東海再処理施設の安全対策に係る廃止措置計画認可変更申請対応について

令和2年7月14日
再処理廃止措置技術開発センター

○ 令和2年7月14日 面談の論点

ガラス固化技術開発施設（TVF）ガラス固化技術開発棟 受入槽（G11V10）及び回収液槽（G11V20）の 据付ボルトのせん断強度と安全裕度の向上に関する検討について

別図-3-6 支承部の補強 補強前後比較図

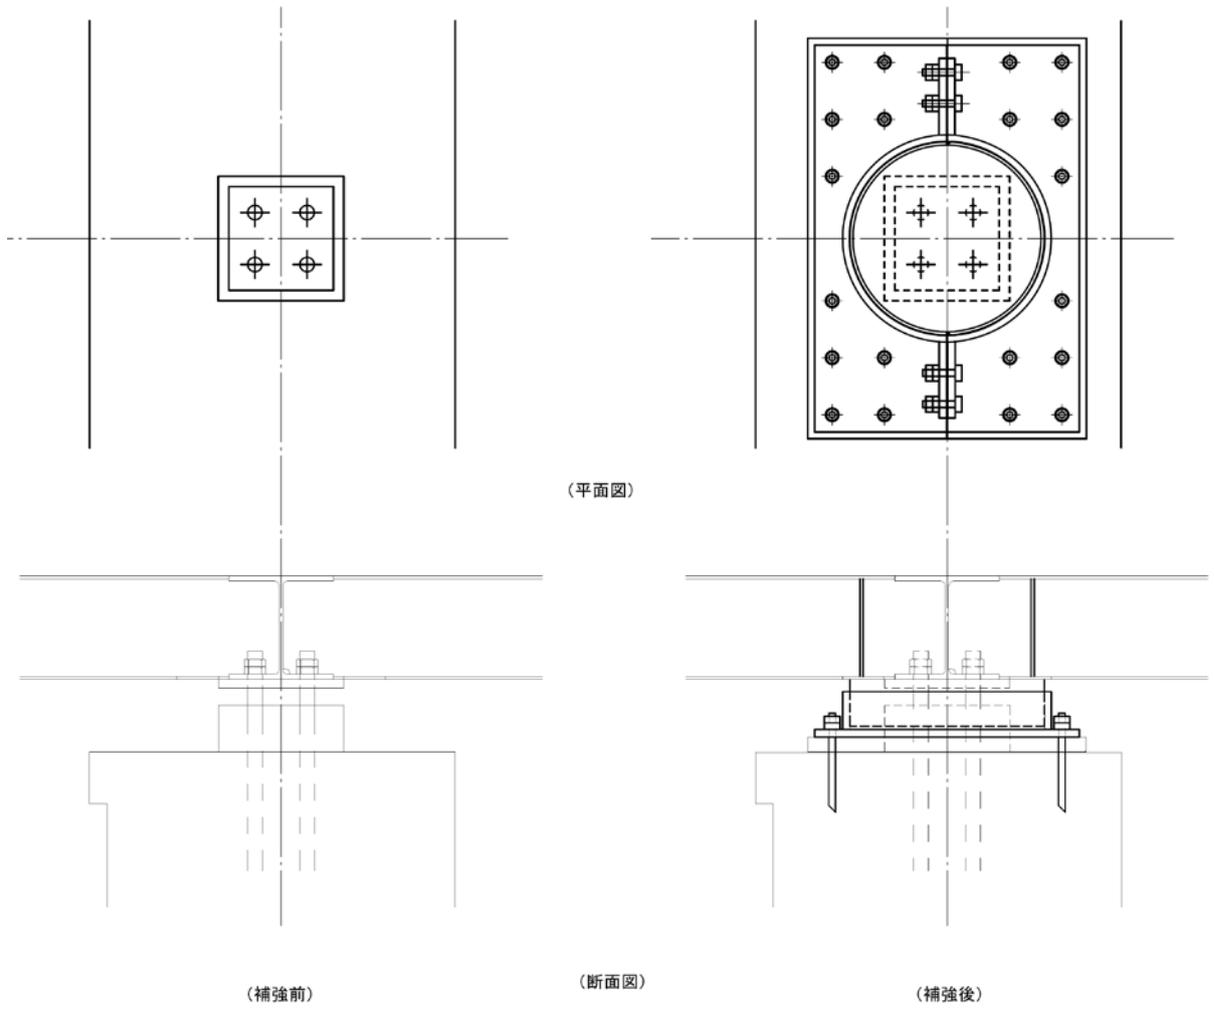
No.	コメント	コメント月日	回答
1	排気筒とダクト接続架台の支持部を解析上どのように扱っているのか(拘束点の自由度の設定等)、実物はどのような構造なのかわかるような記載を追加すること。	6/30	・拘束条件について、図を追加した。 【添付資料 6-1-2-5-4】 p. 6-1-2-5-4-1
2	鋼管支承の図ではイメージがわからない。補強前の図と補強後の図を載せて比較するなどしてほしい。	6/30	・補強前後の比較図を追加した。 【別冊 1-15】 別図-3-6
3	工事計画の別図の注記として「本図の通りに施工できない場合、据付状態を変更することがある」とあるが、記載を見直すこと。	6/30	・工事計画の別図の注記を見直した。 【別冊 1-15】 別図-2-2
4	補強の方法についてどのように検討してきたのか、補強の経緯や方針をまとめた資料を1~2枚程度で作ってほしい。	6/30	・補強の経緯・方針について資料作成した。 【参考資料】参照
